Raccordement de la mine Rose lithium-tantale et déplacement d'un tronçon d'une ligne à 315 kV

Complément de l'étude d'impact sur l'environnement

Réponses aux questions et commentaires
du ministère de l'Environnement et de la Lutte
contre les changements climatiques du Québec

Aménagement hydroélectrique de l'Eastmain-1 Programme d'intervention archéologique du réservoir Eastmain 1 Feuillet 5 : Mise à jour du potentiel archéologique

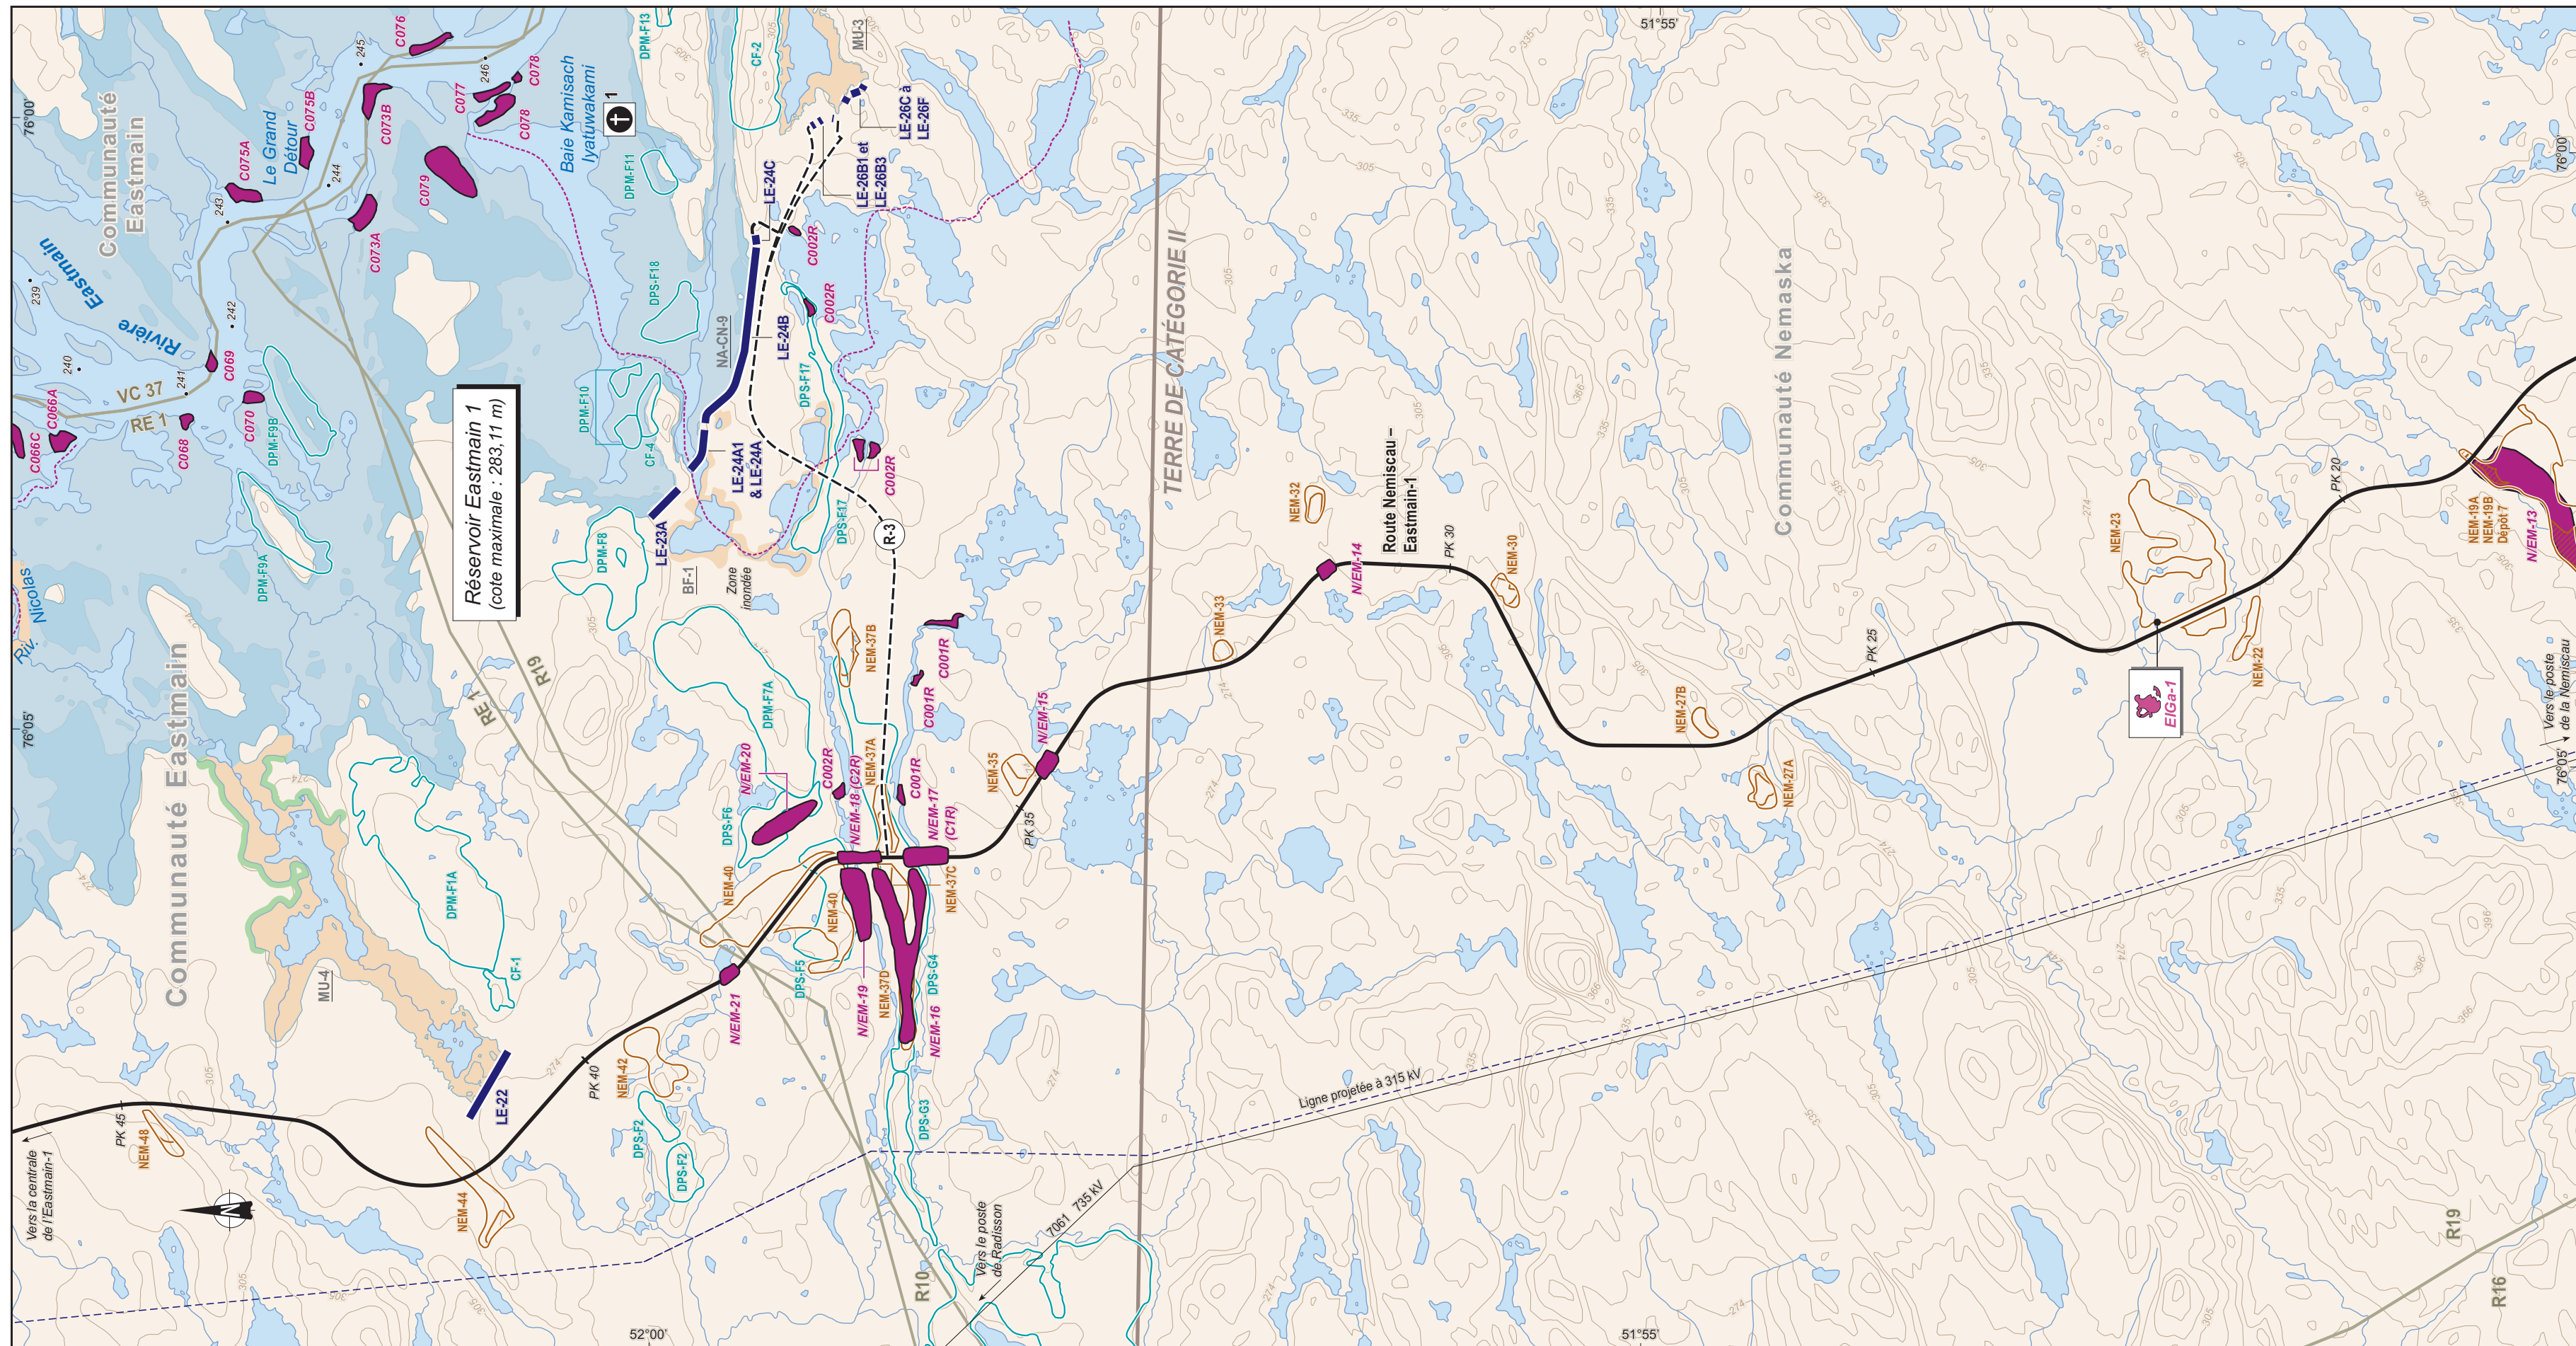
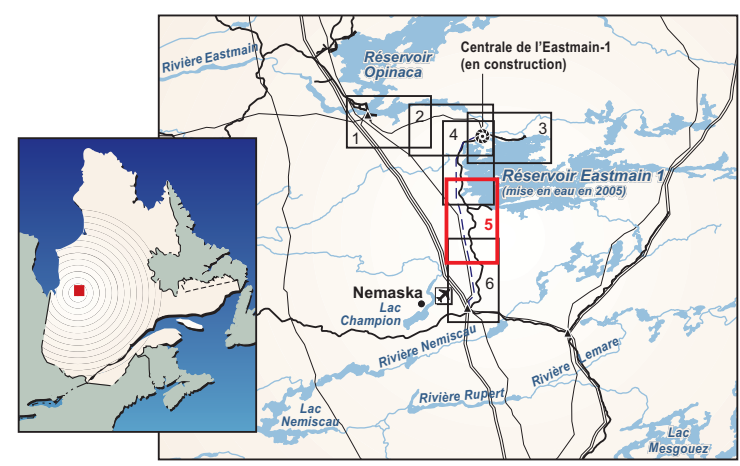
Le promoteur doit examiner le potentiel archéologique de l'empreinte du projet et examiner plus en détail les lacs et les cours d'eau qui seraient affectés. Une analyse plus fine, centrée sur la superficie réelle de l'infrastructure du projet, permettrait probablement d'identifier les zones susceptibles d'être répertoriées avant la construction ou la perturbation.

Le tracé retenu du tronçon de ligne projeté traverse un seul plan d'eau. Ses rives présentent déjà un potentiel archéologique, illustré à la carte A (en pochette). Au moment de l'inventaire sur le terrain, l'archéologue effectuera une inspection visuelle du tracé. S'il juge que d'autres espaces méritent d'être inventoriés, il fera les sondages nécessaires.
